Straßenquerschnitt AD HH - Süderelbe
Rampe O - P
(Fahrtrichtung Stade - Hannover)
M.: 1:50

PLANFESTSTELLUNG / PLANÄNDERUNG

Freie und Hansestadt Hamburg Behörde für Wirtschaft, Verkehr und Innovation Auftragsverwaltung für die Bundesfernstraßen	Unterlage: 6 Blatt-Nr.: 8 Index A Straßenquerschnitt AD HH - Süderelbe: Rampe O - P Stade - Hannover Maßstab: 1 : 50
--	---

Maßnahmenbezeichnung: A26, Stade - Hamburg 4-streifiger Neubau der BAB 26 AK HH-Süderelbe (BAB 7) bis Landesgrenze HH/NI 8-streifige Erweiterung der BAB 7 AK HH-Süderelbe bis AS HH-Heimfeld			
Aufgestellt:	Datum: 04.11.2016	Geprüft:	Datum: 04.11.2016
DEGES	gez. ppa. Rothe	DEGES	gez. i. A. Pfeffermann

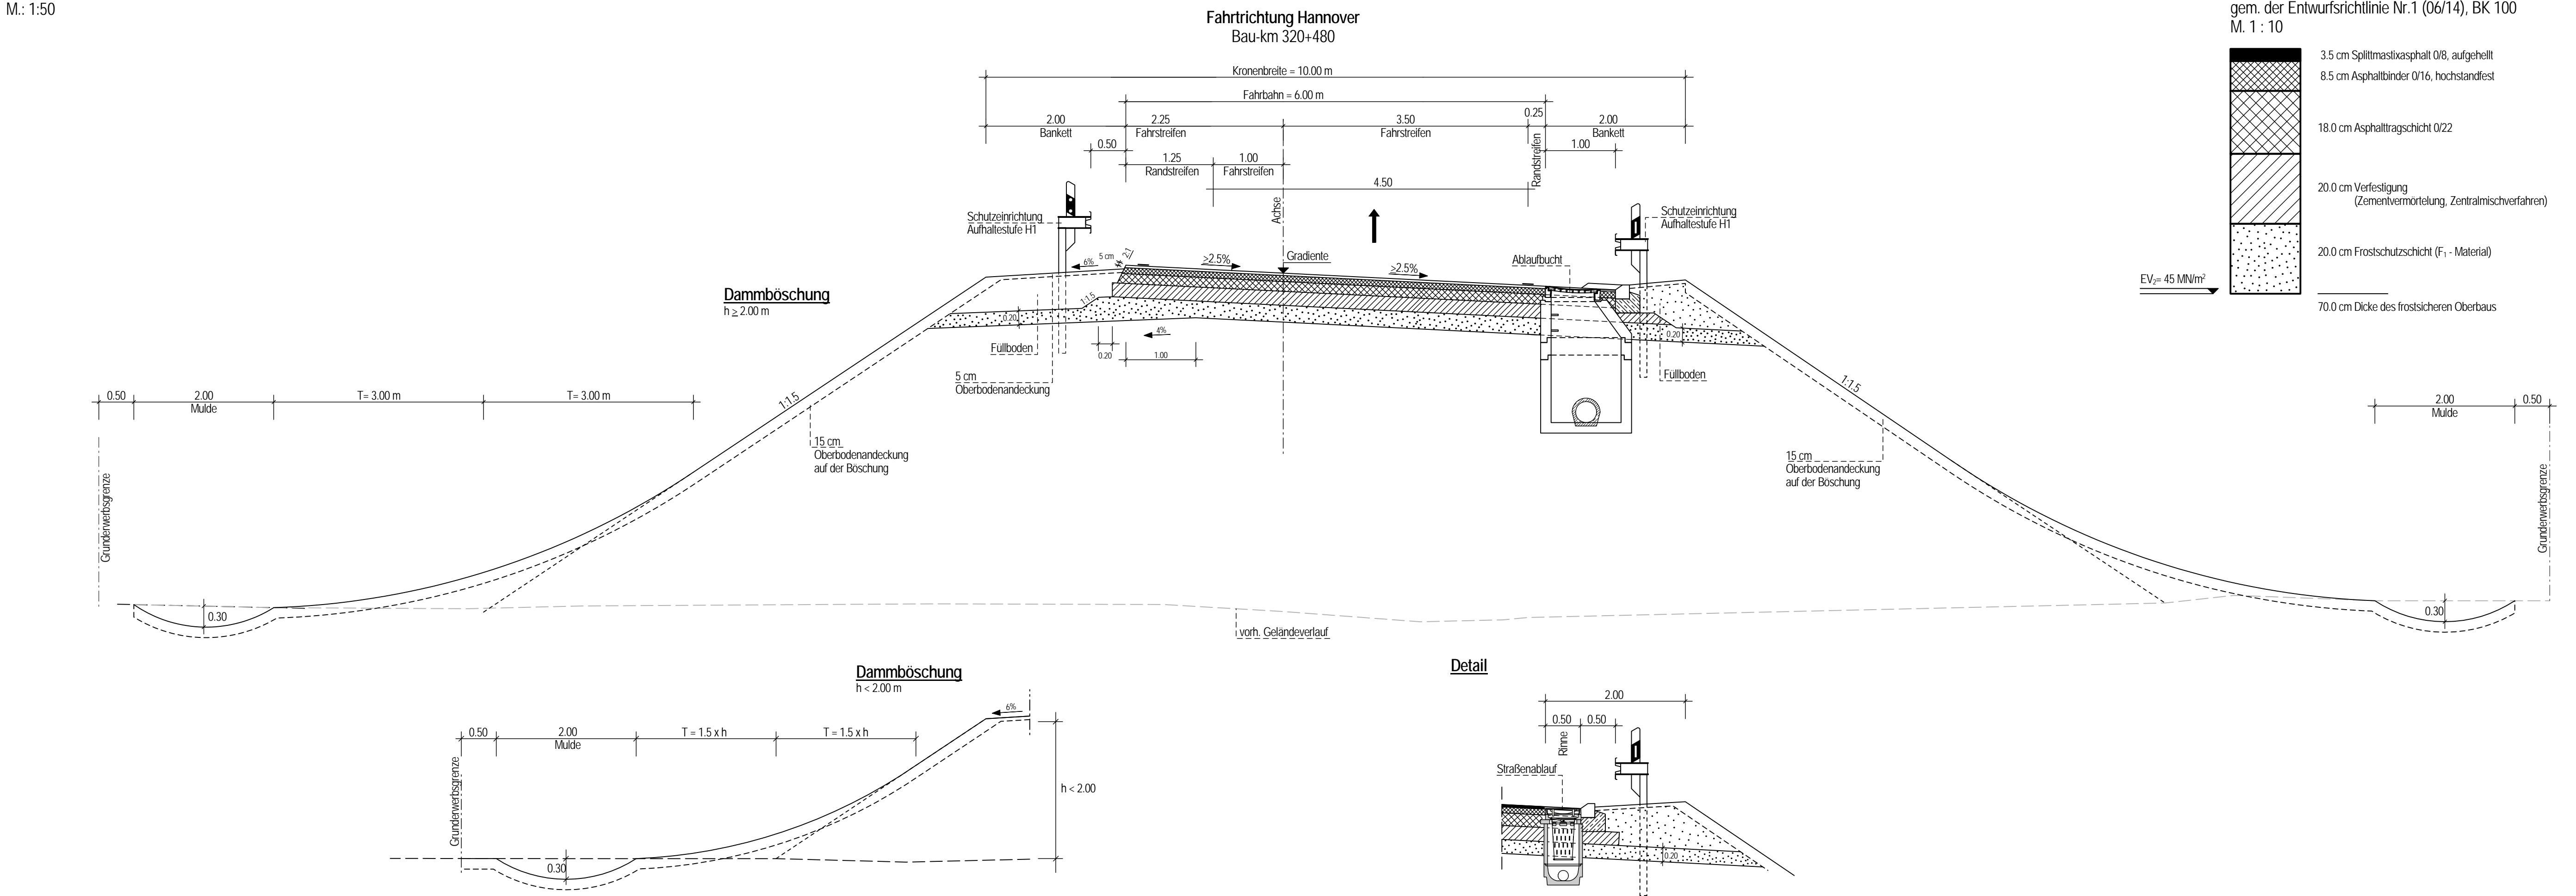
3.	Querschnitt geändert von 2-streifig auf 1-streifig		
2.	Entwässerung geändert		
1.	Oberbaumessung gem. Entwurfsrichtlinie Nr.1 (06/14)		
Nr.	Art der Änderung	Datum	Name
